廃止製品のお知らせ

美和ロック株式会社

BAN-A2 の切込み外観図

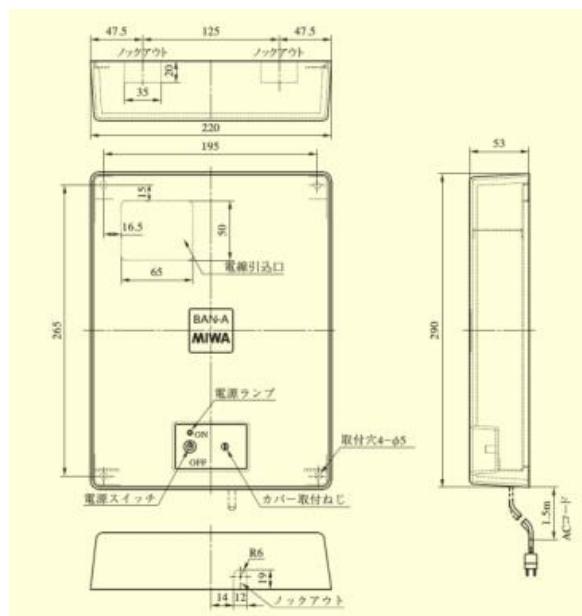
製品記号	BAN-A2	廃止期日	在庫限り
写真は、BAN-A2 です。		製造中止	2023/3/31 または在庫限り

セットでの補修記号	なし	部品単位での補修記号	なし
備考	後継機種:BAN-DS2 •必要に応じて盤面鉗操作を「無」に設定してください。 •廃止品は標準で警報出力を備えていますが、後継機種は警報出力がオプションになりますので、警報出力が必要な場合はモニター信号出力基板 BAN-D-RO を合わせて手配願います。

BAN-AS2 の切込外観図

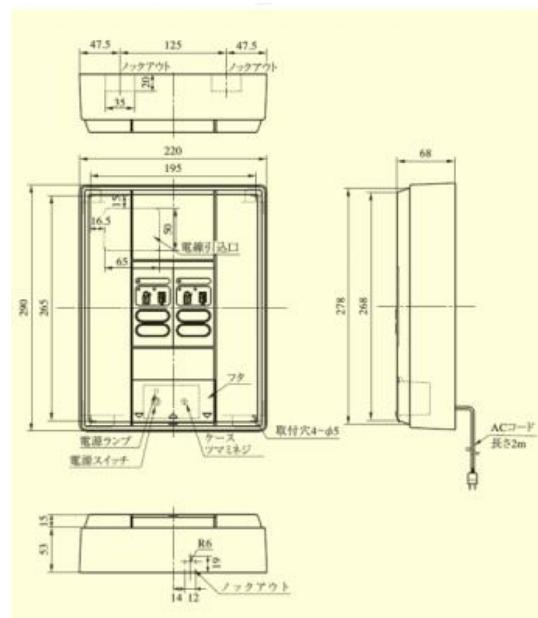
製品記号	BAN-AS2	廃止期日	在庫限り
写真は、BAN-AS2 です。		製造中止	2023/3/31 または在庫限り

セットでの補修記号	なし	部品単位での補修記号	なし
備考	後継機種:BAN-DS2 •廃止品は標準で警報出力を備えていますが、後継機種は警報出力がオプションになりますので、警報出力が必要な場合はモニター信号出力基板 BAN-D-RO を合わせて手配願います。

BAN-ASEU の切込外観図

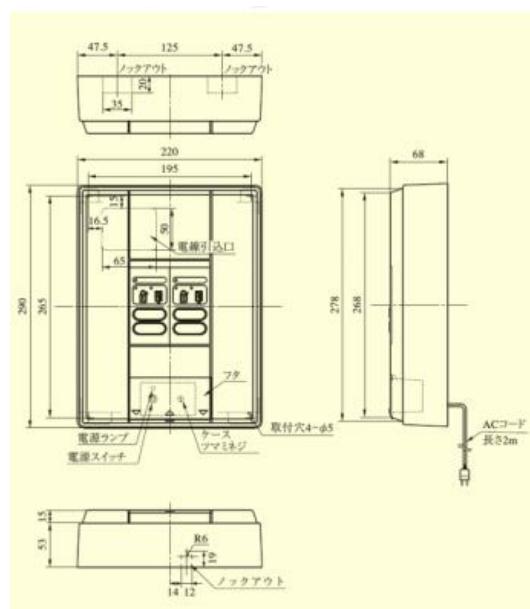
製品記号	BAN- ASEU	廃止期日	在庫限り
写真は、BAN-ASEU です。		製造中止	2023/3/31 または在庫限り

セットでの 補修記号	なし	部品単位での 補修記号	なし
備考	<p>後継機種:BAN-DS2 + BAN-D・BAT</p> <ul style="list-style-type: none"> ・オプションのバッテリーユニットを合わせて手配してください。 ・廃止品は標準で警報出力を備えていますが、後継機種は警報出力がオプションになりますので、警報出力が必要な場合はモニター信号出力基板 BAN-D・RO を合わせて手配願います。

BAN-IS2 の切込外観図

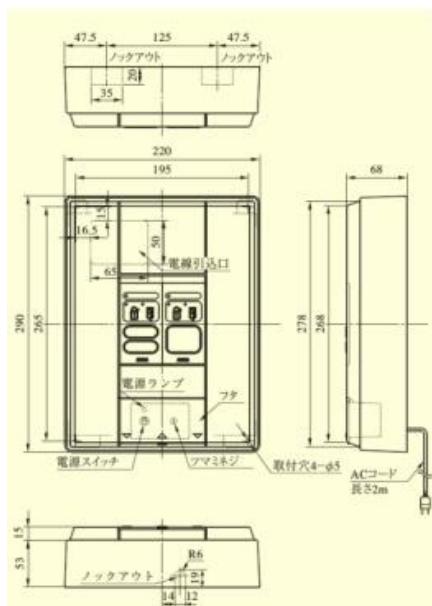
製品記号	BAN-IS2	廃止期日	在庫限り
写真は、BAN-IS2 です。		製造中止	2023/3/31 または在庫限り

セットでの 補修記号	なし	部品単位での 補修記号	なし
備考	後継機種:BAN-DS2 •現場運用に合せて、インターロック制御(UU/UL/LL)を設定してください。 •廃止品は標準で警報出力を備えていますが、後継機種は警報出力がオプションになりますので、警報出力が必要な場合はモニター信号出力基板 BAN-D-RO を合わせて手配願います。
